島根原子力発電所 2号炉 運転中の原子炉における 格納容器破損防止対策の有効性評価について (コメント回答)

令和2年4月
中国電力株式会社

審査会合での指摘事項に対する回答（1/4）

図168-1 格納容器水素濃度及び格納容器酸素濃度 系統概要図

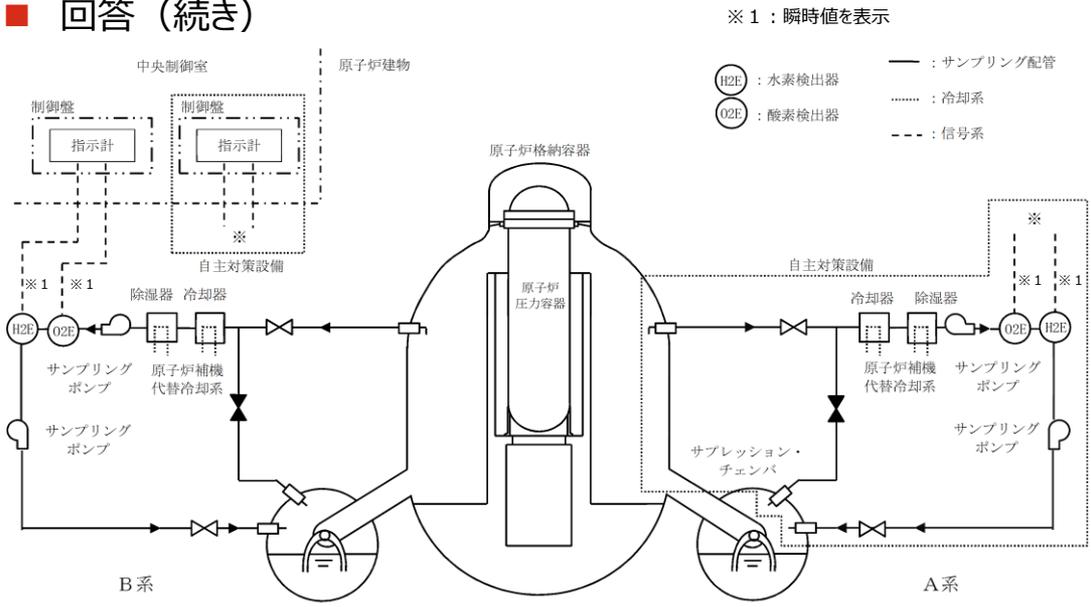
- 指摘事項（第832回審査会合（令和2年2月6日）水素燃焼）
格納容器内酸素濃度計について、既設（CAMS）と新設SA設備とあるが、SAの水蒸気環境下において適切に測定できるのか、サンプリング方式の冷却条件等も踏まえて、それぞれの酸素濃度計（磁気力式と熱磁気風式）の構造、原理の相違、特徴等について整理して説明すること。
 - 回答
【S A水蒸気環境下における測定性について】
 - 格納容器酸素濃度（B系）：既設（CAMS）
 - 重大事故等時の原子炉格納容器酸素濃度の計測は、除湿器によりドライ状態にした酸素濃度を測定している。除湿器は、入口温度40℃以下でドライ条件まで除湿可能な機器のため、高温のサンプルガスは除湿器前段で冷却器により除湿可能な温度まで冷却する。冷却器は水冷式であり、重大事故等時の冷却水は原子炉補機代替冷却系より供給される。
 - 冷却器は、有効性評価（格納容器過圧・過温破損）の格納容器最大圧力(約660kPa)における飽和蒸気温度(約170℃)において水蒸気割合90vol%以下※のサンプルガスを冷却するため、原子炉補機代替冷却系から供給可能な冷却水流量に対して必要となる伝熱面積約0.22m²を上回る0.53m²を有する設計としている。
なお、冷却水流量および伝熱面積は重大事故等時の計測が可能なよう容量を増加させる変更を実施している。
 - 格納容器酸素濃度（SA）：新設SA設備
 - 重大事故等時の原子炉格納容器酸素濃度の計測は、冷却器によりドライ状態にした酸素濃度を測定している。冷却器は電子冷却式であり、入口温度180℃以下、水蒸気割合90vol%以下※でドライ条件まで除湿可能な設計としている。
- ※大LOCA時における格納容器スプレイ前の原子炉格納容器内の水蒸気割合は ほぼ100vol%であるが、水蒸気割合が65vol%以上であれば可燃限界に至ることはない（図168-3）ため、水蒸気割合90vol%以上で計測する必要はない。

図169-1 水素、空気及び水蒸気混合条件下における
可燃限界と爆轟限界^[1]

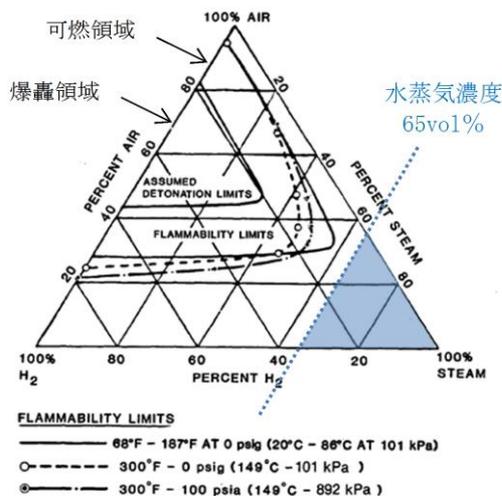
- 指摘事項 (第832回審査会合 (令和2年2月6日) 水素燃焼)
BWRの場合には、酸素、水素、窒素、水蒸気の4元系の方がより正確な評価ができるため、その評価結果が現在の評価と同程度であることを確認すること。
- 回答
 - 重大事故が発生した場合に、ジルコニウム-水反応等による水素濃度の上昇並びに水の放射線分解による水素濃度及び酸素濃度の上昇により、格納容器内が可燃限界に到達することを防止するため、“ドライ条件の酸素濃度が4.4vol%及びウェット条件の酸素濃度が1.5vol%に到達した場合”に格納容器ベントを実施する判断基準を定めている。
 - 酸素濃度がドライ条件で4.4vol%のときにウェット条件で1.5vol%以下の状態では、水蒸気濃度が65vol%以上となるため、図169-1の水素-空気-水蒸気系の三元図を参考とした場合、可燃領域又は爆轟領域と重ならない。
 - また、ドライ条件の酸素濃度が4.4vol%未満の状態では、図169-2の水素-酸素-窒素系の三元図を参考とした場合においても、爆発領域と重ならない。
